**VERBALE CONCLUSIVO DI CONFERENZA DI SERVIZI DECISORIA
svolta in forma semplificata ed in modalità asincrona ai sensi dell'art 14-bis
della L. 241/1990 e s.m.i.**

OGGETTO: Procedimento Unico art.53 lettera b) della LR 24/2017 in variante al PUG e con valenza di Permesso di Costruire, inerente l'ampliamento di attività di pubblico esercizio in territorio rurale ad Argenta (FE) località San Nicolò in via Bonetta cn.8 - **Ditta LA SAPIENZA srl**

Opere da autorizzare ai sensi del R.D. 368/1904, in materia di POLIZIA IDRAULICA, riguardanti la realizzazione dell'AMPLIAMENTO DELL'ATTIVITÀ

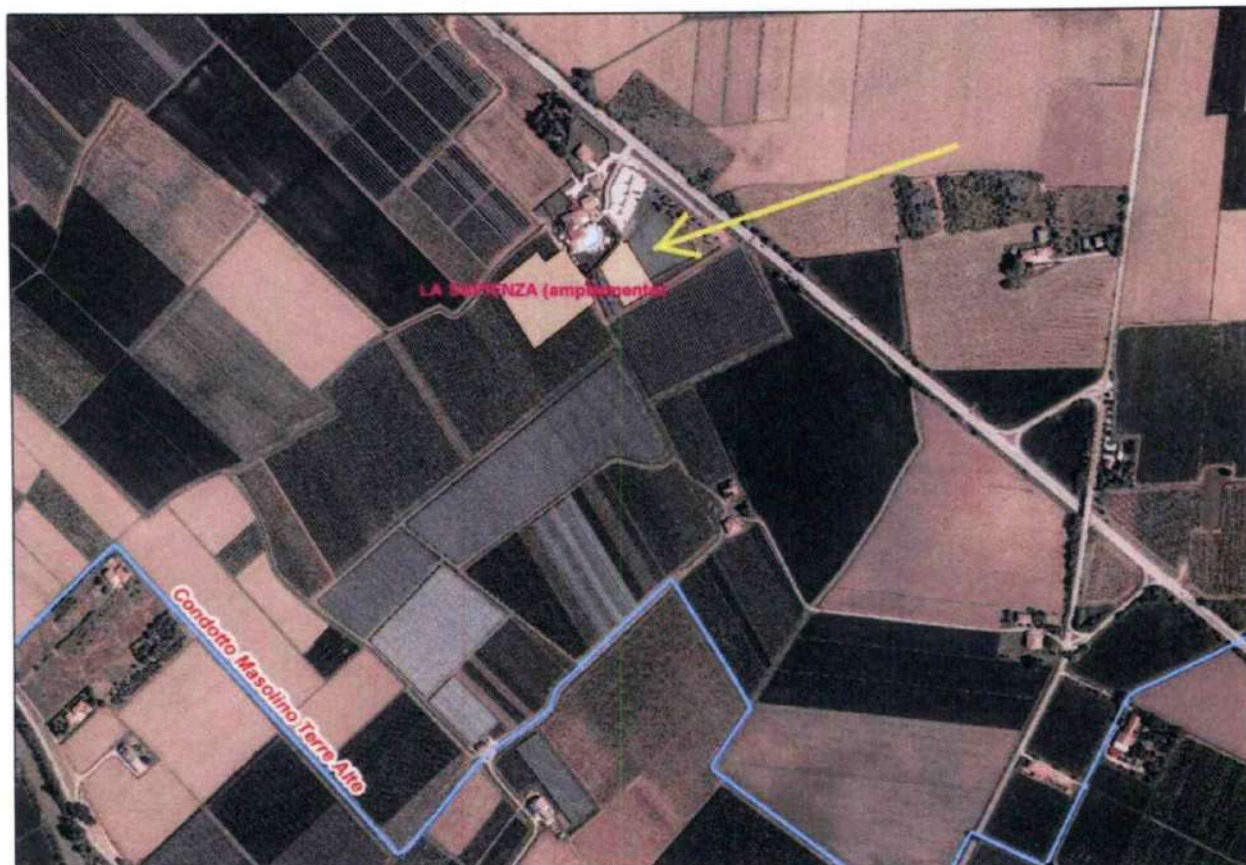
Dall'esame degli elaborati, si è potuto constatare che gli interventi in progetto non vanno ad interferire con strutture idrauliche demaniali in gestione a questo Ente. Ai sensi del vigente regolamento in materia di Polizia Idraulica (R.D. 368/1904) non è pertanto richiesto il rilascio di specifico atto autorizzatorio da parte di questo Ente.

- ✓ *eventuali future modifiche al sistema di raccolta e scarico delle acque meteoriche previste in progetto dovranno essere tassativamente sottoposte a nuovo procedimento autorizzativo, da parte del Consorzio,*

Opere da autorizzare ai sensi del R.D. 368/1904, in materia di POLIZIA IDRAULICA, riguardanti la realizzazione dell'AMPLIAMENTO DELL'ATTIVITÀ

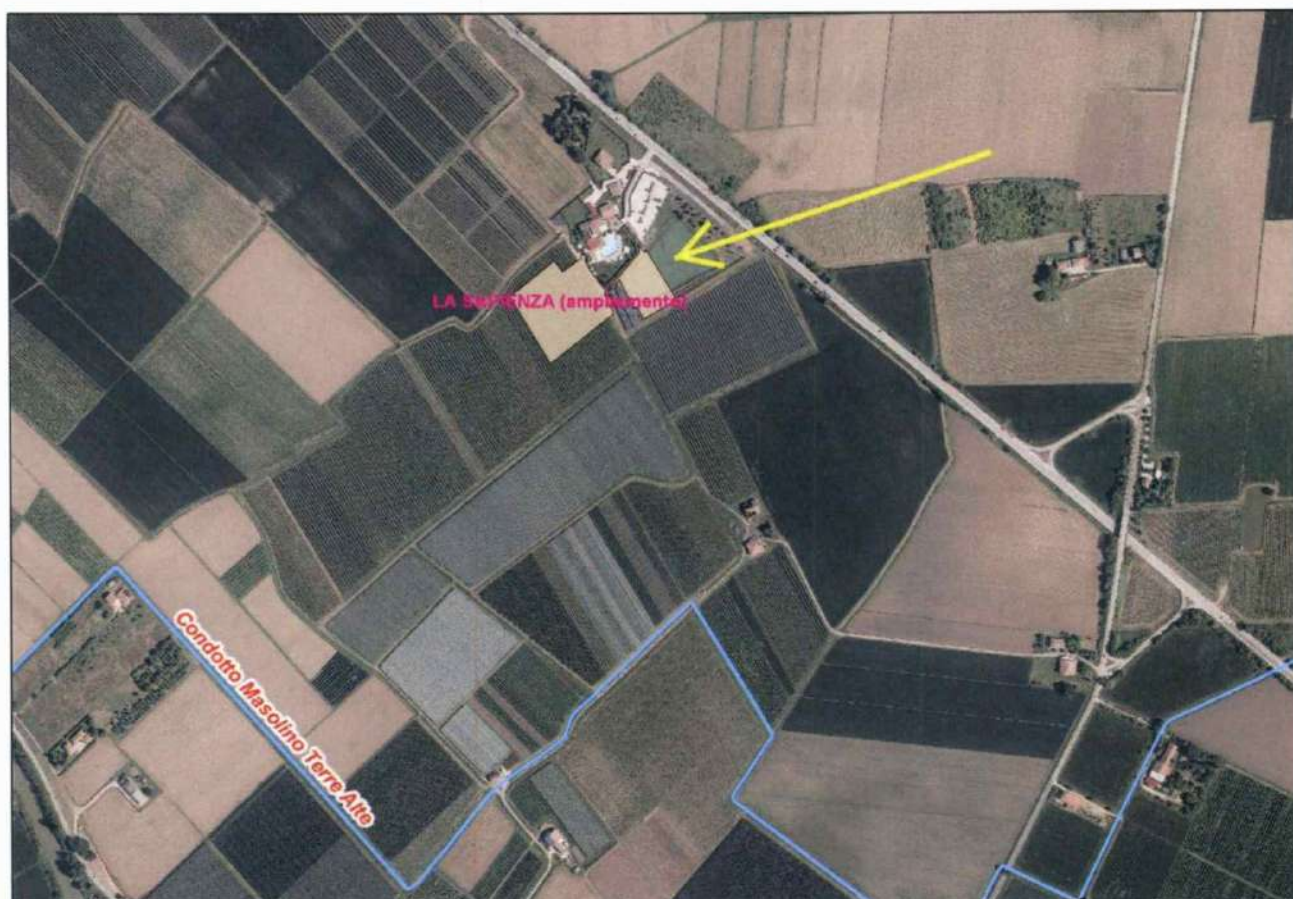
Quanto sopra esposto, si trasmette, per quanto di competenza e salvo diritti di terzi, il parere favorevole di questo Consorzio nell'ambito del procedimento autorizzativo in esame, nel rispetto della documentazione tecnica inoltrata e delle prescrizioni sotto riportate.

- ✓ *eventuali future modifiche al sistema di raccolta e scarico delle acque meteoriche previste in progetto dovranno essere tassativamente sottoposte a nuovo procedimento autorizzativo, da parte del Consorzio,*
